Verslag huishoudelijke elektrische installatie op laagspanning en zeer lage spanning**Algemeen:**

Referentie: 009-20260603-04	Datum controle: 03/06/2026
Keurder: 009

Eigenaar: Onbekend	EAN-code: 541448820053312330
Adres installatie: Annegijsboslaan 30, 3090 - Overijse	Nummer teller(s): 1sag1105503181
Distributienetbeheerder installatie: Fluvius	
Datum uitvoering installatie:	☒ Vóór 01/10/1981 ☐ Tussen 01/10/1981 en 01/06/2020 ☐ Vanaf 01/06/2020
Type:	☒ Wooneenheid ☐ Niet-huishoudelijk ☐ PV ☐ Batterij ☐ Laadpaal

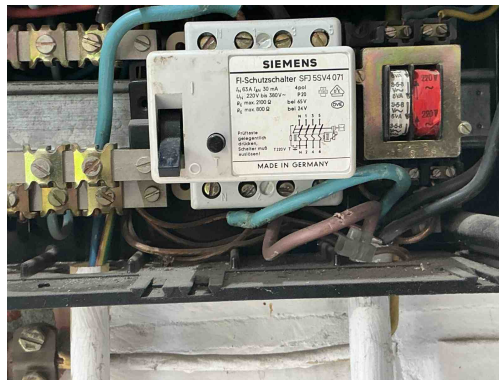
D26 - Er is geen ondergeschikte differentieelstroominrichting van maximum 30 mA geplaatst voor de beveiliging van wasmachine/afwasmachine/droogkast (Boek 1: 4.2.4.3.b).

B30 - De houder van de beveiliging in een huishoudelijke ruimte is niet voorzien van aangepaste kalibreerelementen (Boek1: 5.3.5.5).

B32 - Het elektrisch verdeelbord in een huishoudelijke ruimte voldoet niet aan de materiaal vereiste, o.a onbrandbaar, niet-hygroscopisch materiaal gemaakt zijn dat een voldoende mechanische weerstand biedt (Boek1: 5.3.5.1).

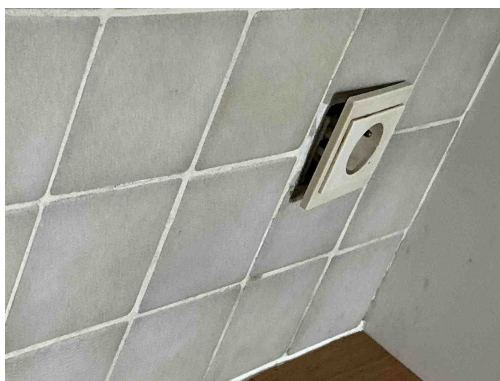
D24 - De differentieelstroombeschermingsinrichtingen die worden geplaatst in huishoudelijke installaties dienen tenminste van het type A te zijn (Boek 1: 5.3.5.3).

D04 - De hoofddifferentieelstroominrichting is niet verzegelbaar (Boek 1: 4.2.4.3).

B14 - Abnormale opwarming van de beveiligingen, schakelapparatuur, aansluitklemmen (Boek 1: 4.4.1.1).

T10 - Bepaalde contactdozen en/of schakelaars zijn niet degelijk bevestigd (Boek 1: 1.4.1.3).

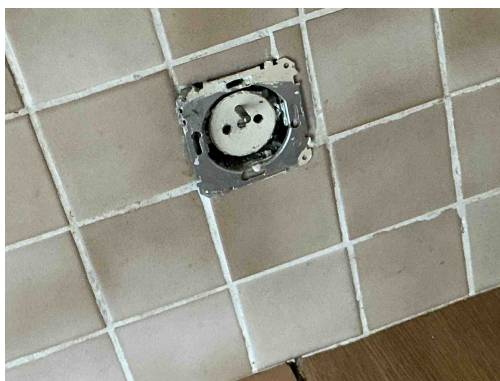
T10 - Bepaalde contactdozen en/of schakelaars zijn niet degelijk bevestigd (Boek 1: 1.4.1.3).

T23 - Het elektrisch materiaal is beschadigd. (Boek 1: 1.4.1.3).

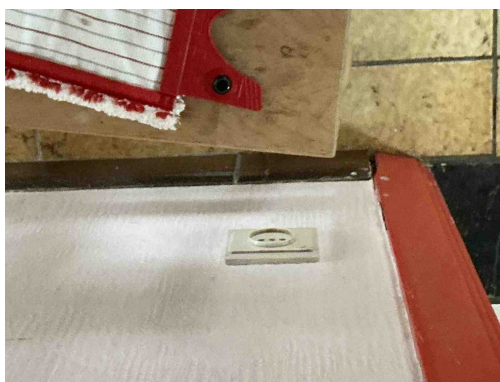
A16 - Er is geen continuïteit van de beschermingsgeleider van de contactdoos (Boek 1: 5.4.3.4).

A20 - Er bevindt zich een contactdoos zonder beschermingsgeleider in de elektrische installatie. Deze is niet geplaatst achter een differentieelstroombeschermingsinrichting met grote (max. 30mA) of zeer grote (max. 10mA) gevoeligheid.

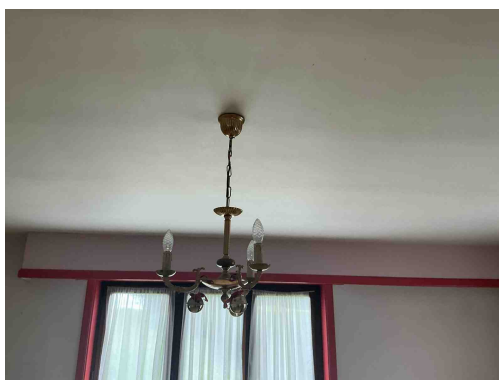
C35 - Er zijn doorverbindingen gemaakt met lusterklemmen; er kon niet aangetoond worden dat deze klemmen geschikt zijn voor de aanwezige spanning, stroom en draadsectie en dat ze "CE" zijn (Boek 1: 1.4.2.1.).

C28 - Niet gebruikte leidingen onder spanning zijn niet op een degelijke manier geïsoleerd of verwijderd (Boek 1: 4.2.1.1).

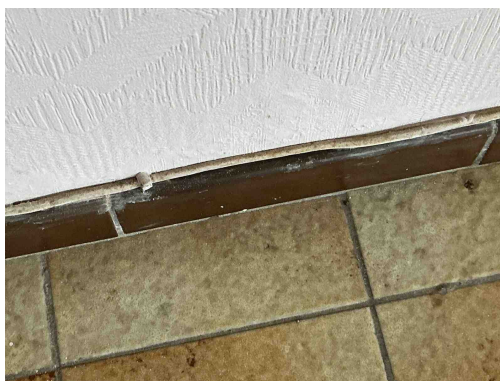
Klasse 0 is verboden

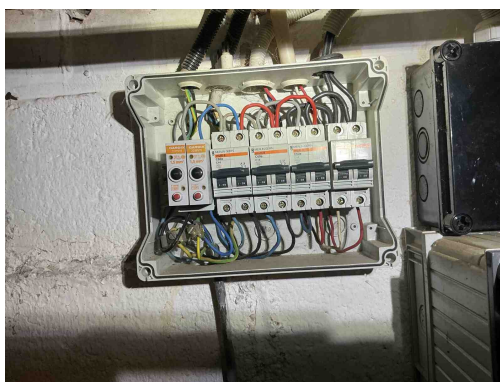
C27 - Het gebruik van geleiders van het type VTLMB (côte-à-côte) is niet toegestaan (Boek 1: 1.4.2.1).
